工程施工查核改善對策及結果表

標案名稱：0000工程（混凝土完成面冷縫缺失改善範例二）

<p>工程名稱：桃園區處西區巡修大樓建築工程 查核缺失改善 改善位置：室外梯基礎 改善項目：外側有冷縫一處 改善前 日期：98年3月7日 07/03/2009</p>	<p>說明：(改善前情形)</p> <p>室外梯基礎靠外側有冷縫一處，須改善。</p> <p>照片一</p>
 <p>工程名稱：桃園區處西區巡修大樓建築工程 查核缺失改善 改善位置：室外梯基礎 改善項目：外側有冷縫一處 改善中 日期：98年3月7日 07/03/2009</p>	<p>說明：(改善中作法)</p> <p>將冷縫以打石機打除劣質處至堅實面。</p> <p>照片二</p>

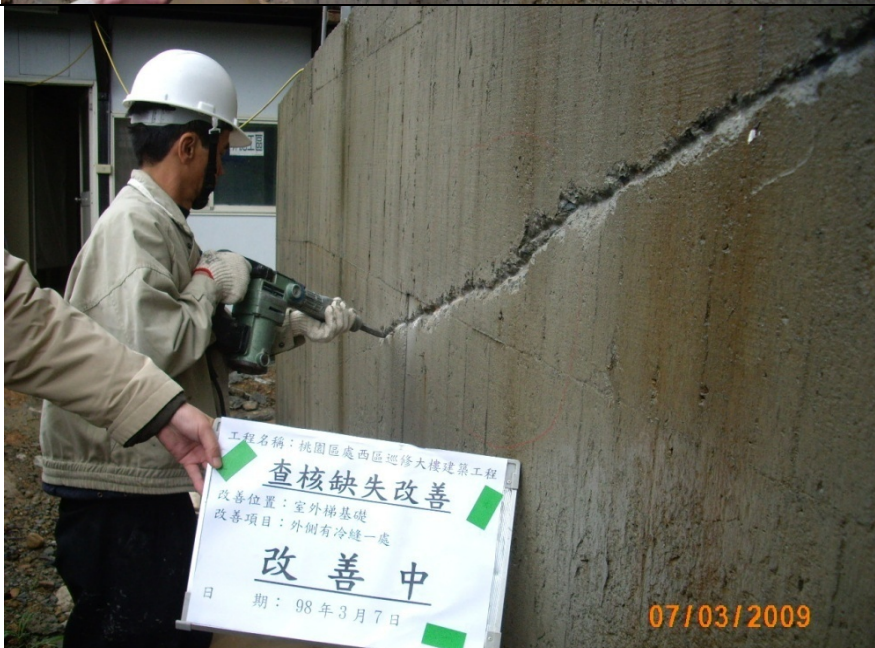
缺點事項	改善對策及結果 (附佐證文件及照片請註明)	完成日期	備註 (未完成者請說明)
室外梯基礎靠 外側有冷縫一 處，請改善， 詳照片一。	<p>【原因分析】： 天氣炎熱，混凝土澆置之間隔時間過長，造成先澆置混凝土已初凝，無法與新混凝土合成一體。</p> <p>【改善措施】</p> <ol style="list-style-type: none"> 1. 將冷縫以打石機打除劣質處至堅實面，詳照片二。 2. 以砂輪機清潔打除處，詳照片三。 3. 於清潔完成之表面先以環氧樹脂均勻塗佈，詳照片四。 4. 拌和適量樹脂砂漿搗實補修，詳照片五。 <p>【預防對策】：</p> <ol style="list-style-type: none"> 1. 混凝土添加緩凝劑延長混凝土初凝時間，增加可澆置時間，避免冷縫發生。 2. 落實執行澆置計畫，避免混凝土澆置之間隔時間過長，產生不連續澆置情況。 <p>【改善結果】：冷縫部分已以樹脂砂漿修補完成，詳照片六。</p>		
承包商	監造單位	工程主辦單位	
(工地負責人核章)	(委外監造單位之工地負責人、自辦監造單位工程部門主管核章)	(工程主辦單位主管核章)
